Journal nr. Engvej 155 mv, 2300 København S

Dato 19.07.2018

Høringssvar: Lokalplanforslag - Femøren Station

Figur 1 Markering af omtalte spildevandsledning – rød markering

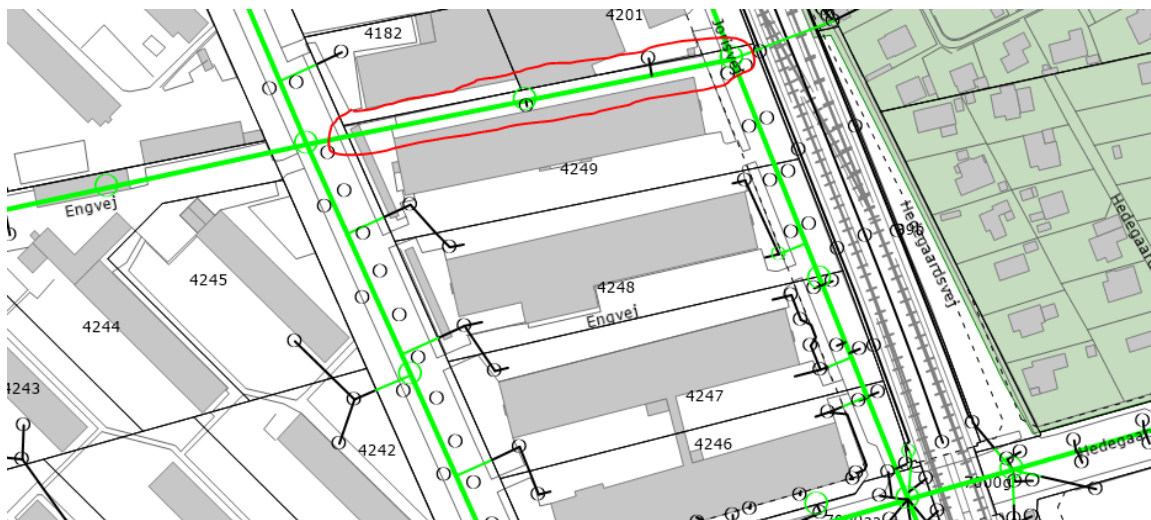
I bemærkningerne vil der blive henvist til den på matr.nr. 4249 Sundbyøster, København tinglyste servitut af 10.07.1952-2467-01. Servitutten omhandler sikringen af en vigtig spildevandsledning i området. Spildevandsledningen er bla. beliggende på matr.nr. 4249 Sundbyøster, København, der er en del af lokalplanområdet omfattet af lokalplanforslaget "Femøren Station".

Jf. bestemmelserne i servitut af 10.07.1952-2467-01 kan der som udgangspunkt ikke etableres bygningskonstruktioner eller andre anlæg, der kræver fundering i servitutområdet. Tegning nr. 5 bør som en konsekvens af servitutens bestemmelser ændres således at byrum 5 ikke omfatter servitutarealet.

Jf. bestemmelserne i servitut af 10.07.1952-2467-01 kan der ikke etableres bygningskonstruktioner eller andre anlæg i servitutområdet. Tegning 2b bør ændres i overensstemmelse hermed. Pt. er der ikke foretaget vurdering af en eventuel frirumsprofil i forhold til en bygning, der "hænger" ind over servitutområdet. Dette forudsætter nærmere dialog med HOFOR.

Jf. bestemmelserne i servitut af 10.07.1952-2467-01 kan der ikke etableres bygningskonstruktioner eller andre anlæg i servitutområdet. Tegning 3 bør ændres i overensstemmelse hermed. Pt. er der ikke foretaget vurdering af en eventuel frirumsprofil i forhold til en bygning, der "hænger" ind over servitutområdet. Dette forudsætter nærmere dialog med HOFOR.

Jf. bestemmelserne i servitut af 10.07.1952-2467-01 må der som udgangspunkt ikke udføres terrænreguleringer i servitutområdet, da dette kan medføre skade på spildevandsledningen beskyttet af servitутten. En konkret stillingtagen til terrænreguleringer i servitutområdet forudsætter nærmere dialog med HOFOR.

Jf. bestemmelserne i servitut af 10.07.1952-2467-01 kan der ikke plantes større træer eller lignende i servitutområdet.

Jf. bestemmelserne i servitut af 10.07.1952-2467-01 må der ikke foretages større træbeplantning etableres byggeri, foretage udgravninger eller iværksætte noget, der kan hindre adgangen til spildevandsledningen i servitutområdet.

Omfanget af indretningerne i lokalplanforslaget kantzone e vurderes umiddelbart at have så stor indvirkning på fremadrettet adgang til spildevandsledningen, at dette ikke er foreneligt med servitutten. En konkret vurdering forudsætter nærmere dialog med HOFOR.

Etableringen af en nedkørsel til cykelkælder i servitutområdet er som udgangspunkt ikke forenelig med beskyttelsen af spildevandsledningen. Det anbefales at placeringen af nedkørslen til cykelkælderen placeres uden for servitutområdet. En konkret vurdering forudsætter nærmere dialog med HOFOR.

Afgræsningen af Byrum 5 jf. tegning nr. 5 bør ændres således, at servitutområdet ikke længere er omfattet af Byrum 5.

Tegning 5 bør ændres således, at der ikke længere er placeret eller vist træer i servitutområdet.

Afgrænsningen af serviceerhvervet i det nordøstlige hjørne af Byggefelt I skal justeres / detailhåndteres jf. ovenstående kommentarer.

Afgrænsningen af Byggefelt V i det nordøstlige hjørne af Byggefelt I skal justeres / detailhåndteres jf. ovenstående kommentarer.

Afgrænsningen af Byrum 5 skal justeres i det nord vestlige hjørne af området således at dette ikke længere er sammenfaldende med servitutområdet jf. ovenstående kommentarer.

Træer i servitutområdet bør jf. ovenstående kommentarer fjernes.
